Échangeur Turcot

Analyse de la limite de l'intervention requise pour récupérer le fonctionnement de l'échangeur toute en s'adaptant à la tendance vers le transfert modal des transport

Montréal le 15 juin 2009

Pierre Brisset, Architecte.
**GRUPE en RECHERCHE URBAINE
(GRU)**

Tableau d'anticipation de circulation sur Ville Marie

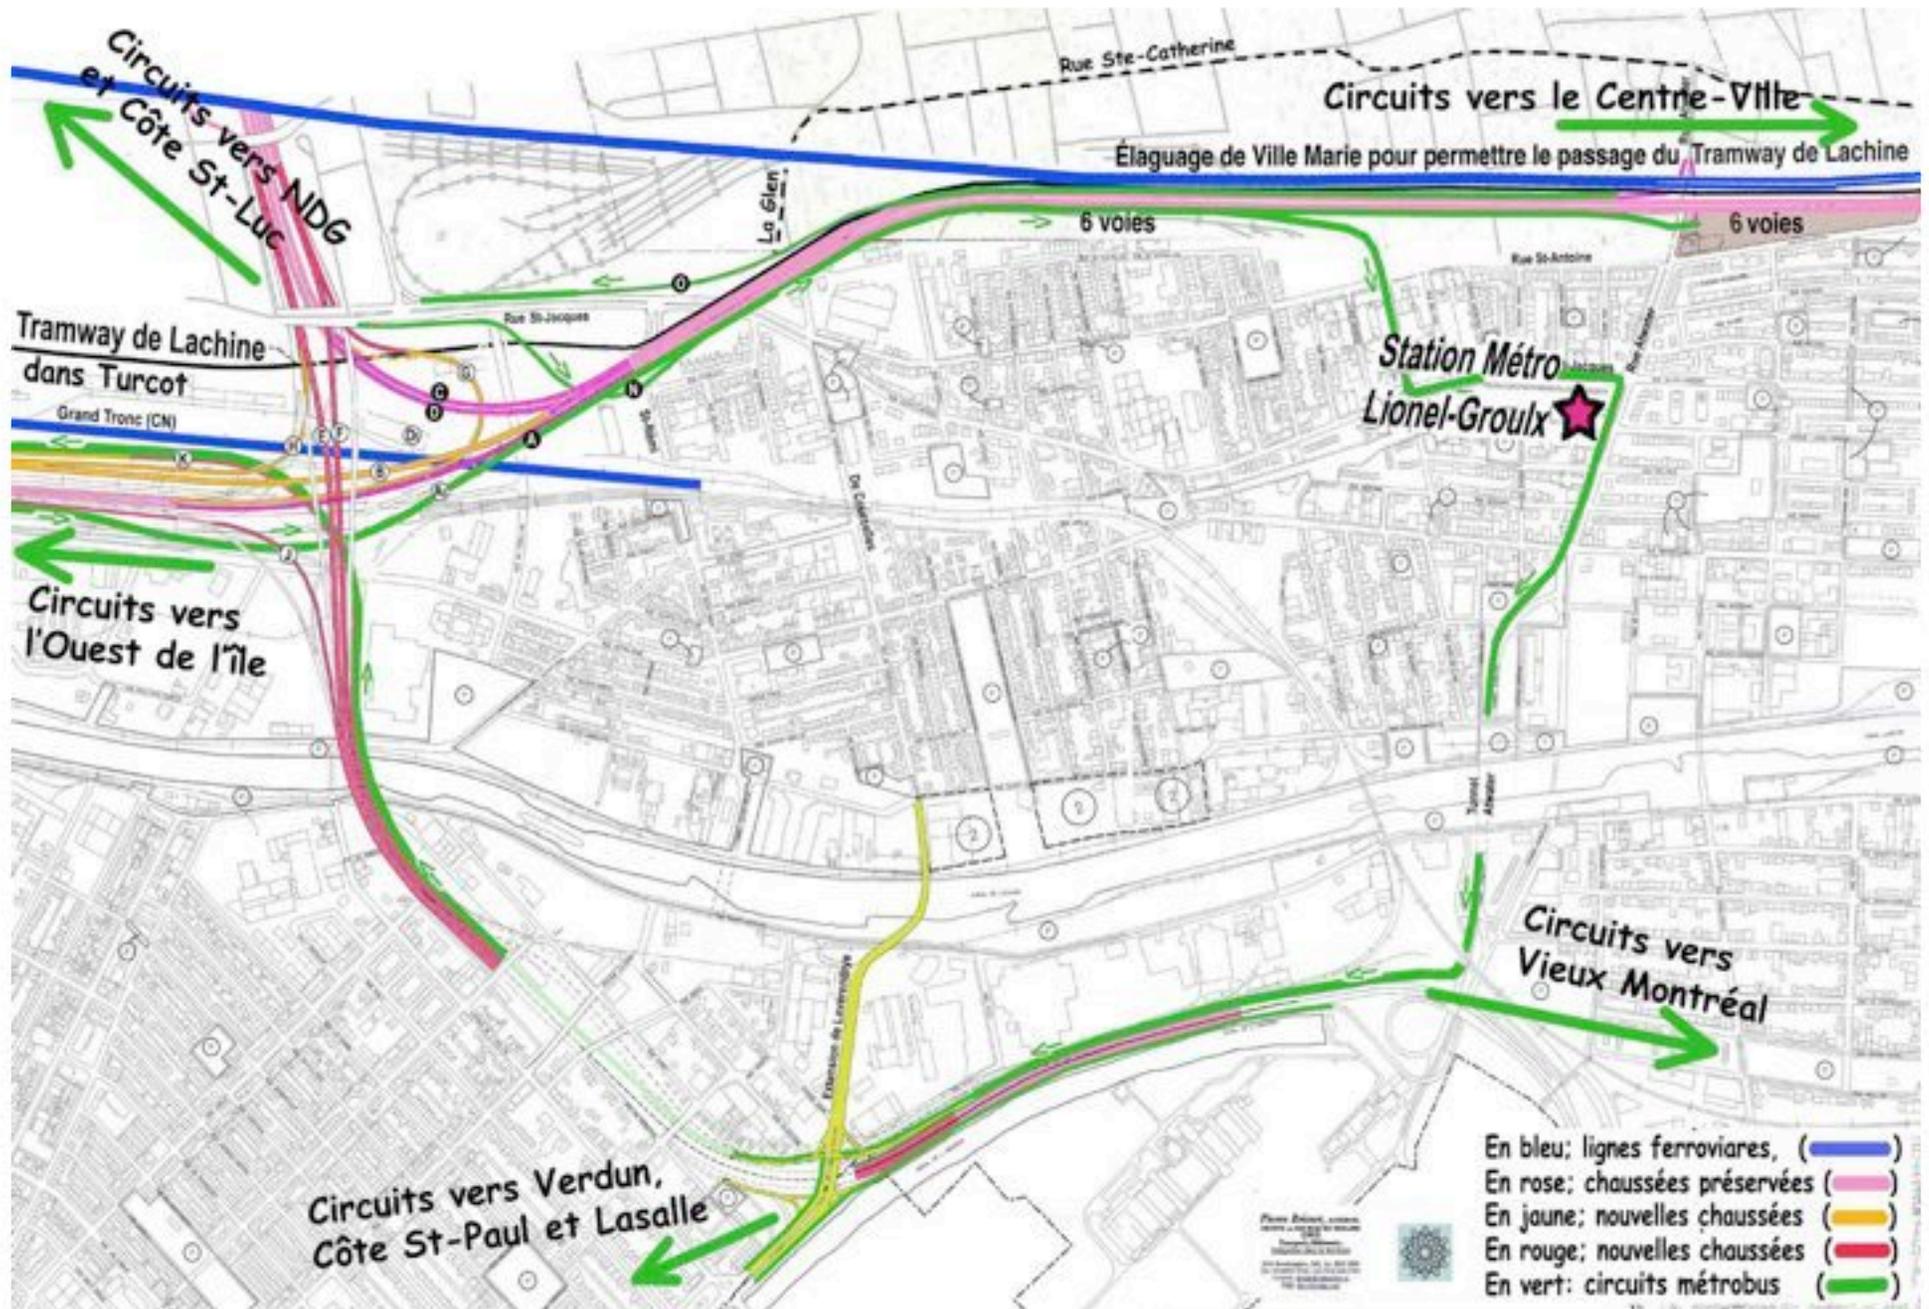
En effet l'objectif visé serait de diminuer l'achalandage sur cette autoroute de **163 000** véhicules par jour (vpj.) à **95 000** vpj. plutôt que de permettre son augmentation à près de **200 000** véhicule par jour prévu par Transport Québec. Évidemment cela demande un approche de gestion de la décroissance plutôt que des prévisions tendanciennes.

Nous prévoyons ainsi la diminution de 28 000 auto solos par jour faisant des déplacements pendulaires dans l'axe Est-Ouest de l'échangeur (diminution de **72 000** vpj. à **44 000** vpj. sur les travées A/B)
